DETERMINAZIONE DEL DIRIGENTE SERVIZIO VIA/VINCA 3 giugno 2024, n. 251

[ID VIP 9836] - Parco eolico, costituito da 8 aerogeneratori di potenza unitaria pari a 7,2 MW, per una potenza complessiva di 57,6 MW, da realizzarsi nei comuni di Canosa di Puglia (BT) e Minervino Murge (BT), con opere di connessione alla RTN ricadenti anche nei comuni di Montemilone (PZ), Lavello (PZ) e Venosa (PZ). Istanza per il rilascio del Provvedimento di VIA statale ex art. 23 del D.lgs. n. 152/2006 e ss.mm.ii. Proponente: Santa Rita Energia S.r.l.

Relazione tecnica a supporto dell'istruttoria sul progetto
ID_VIP 9836

Tipologia di progetto: Eolico con accumulo
Potenza: 57,6 MW
Ubicazione: Canosa di Puglia e Minervino Murge (BT),
Proponente: Santa Rita Energia S.r.l.

Fig. 1 - Ubicazione degli aerogeneratori rispetto alle aree sottoposte a tutela (PPTR)

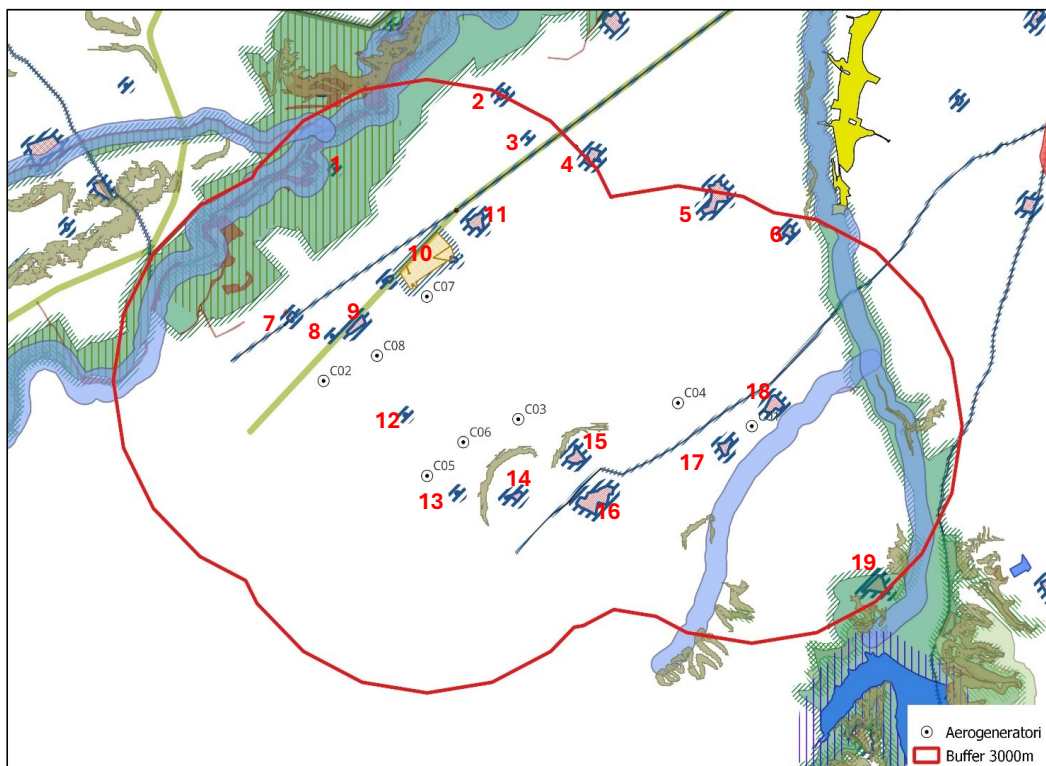
Gli aerogeneratori C02, C08, C07 ricadono in prossimità della SS93, strada a valenza paesaggistica (evidenziata in colore verde in fig. 1). Nell'intorno di 3 km dagli aerogeneratori ricadono inoltre:

Gli aerogeneratori sono disposti evitando l' "effetto selva". L'aerogeneratore C07, seppur esterno alle fasce di rispetto previste, dista poco più di 200 m dall'area di vincolo archeologico "Masseria Battaglino"; l'aerogeneratore C01 dista poco più di 300 m dalle segnalazioni architettoniche di Masseria Saraceno e Posta di Lamaltona.

Fig. 2 - Ubicazione dell'impianto rispetto alle aree non idonee ex RR 24/2010

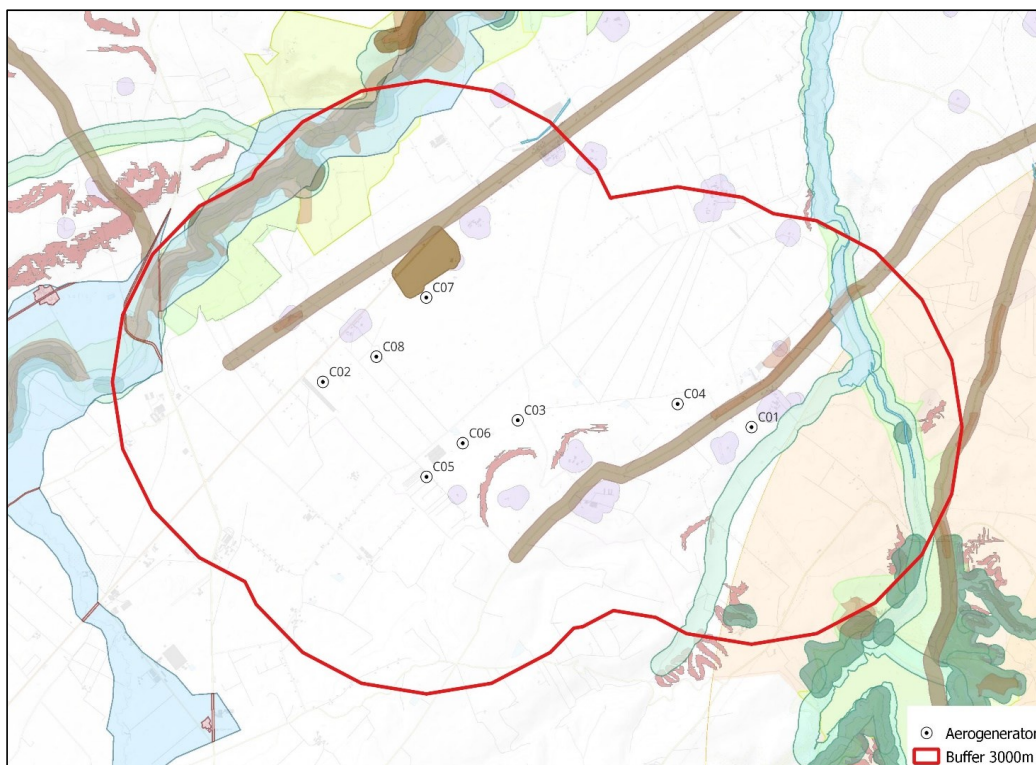
Come osservabile nella successiva fig. 2, nessun aerogeneratore ricade in area indicata come *non idonea* ai sensi del regolamento regionale n. 24 del 2010.
